Une enquête publique court jusqu'au 24 janvier 2023 concernant l'implantation du parc éolien de la Queille, à Renazé (Mayenne).

Le projet de parc éolien La Queille, qui prévoit l'implantation de trois éoliennes à Renazé (Mayenne), entre dans sa phase d'enquête publique. Celle-ci sera menée du 16 décembre 2022 au 24 janvier 2023.

Figure 15 : Extrait étude géobiologique – 2021

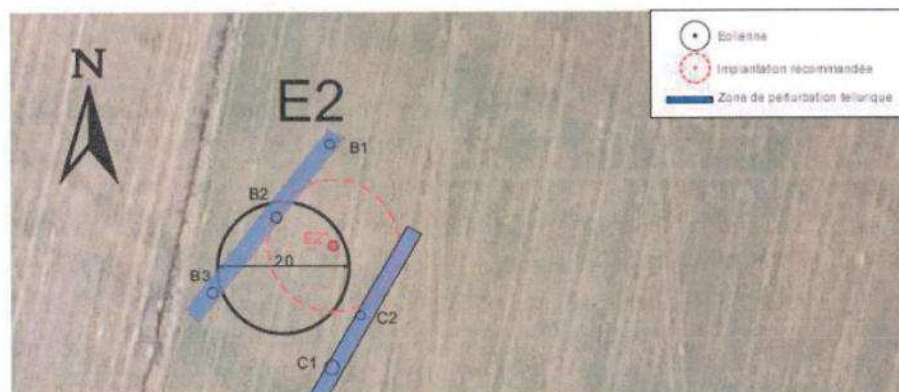
L'implantation des éoliennes E1.E3 n'impactent aucune zone perturbation tellurique.

L'implantation de l'éolienne E.2 devra être légèrement modifiée afin de suivre les recommandations des géobiologues, car la fondation de l'éolienne est maximisant (25 mètres) devra être réduit lors de la construction de cette éolienne afin de ne pas impacter les zones de perturbations telluriques.

L'étude géobiologique réalisée a permis de faire apparaître les zones de perturbation tellurique principalement en ce qui concerne l'implantation de l'éolienne 2. Le pétitionnaire devra suivre les recommandations des géobiologues (réduire les fondations qui semblent avoir été surdimensionnées).

- Valider l'implantation des éoliennes E1 et E3 qui n'impactent aucune zone de perturbation tellurique. Concernant l'éolienne E1, une légère partie de la plateforme se trouve sous un réseau de type « Curry ». Il est seulement mentionné à titre indicatif et les géobiologues ne préconisent aucun déplacement d'éolienne. « *Nous le notons afin d'évaluer son évolution lors de la mise en place de l'éolienne. Nous ne connaissons pas encore bien sa réaction face à ce type de machine* »

- Modifier légèrement l'implantation de l'éolienne E2 afin de suivre les recommandations des géobiologues et être conforme avec leurs prescriptions. A noter toutefois, que le gabarit pris en compte pour la fondation de l'éolienne est maximisant (25m) et sera, très certainement, réduit lors de la phase de dimensionnement des fondations. Dans ce contexte, il est envisageable lors de la construction de l'éolienne E2 de ne pas impacter les zones de perturbations telluriques relevées par les géobiologues à proximité.
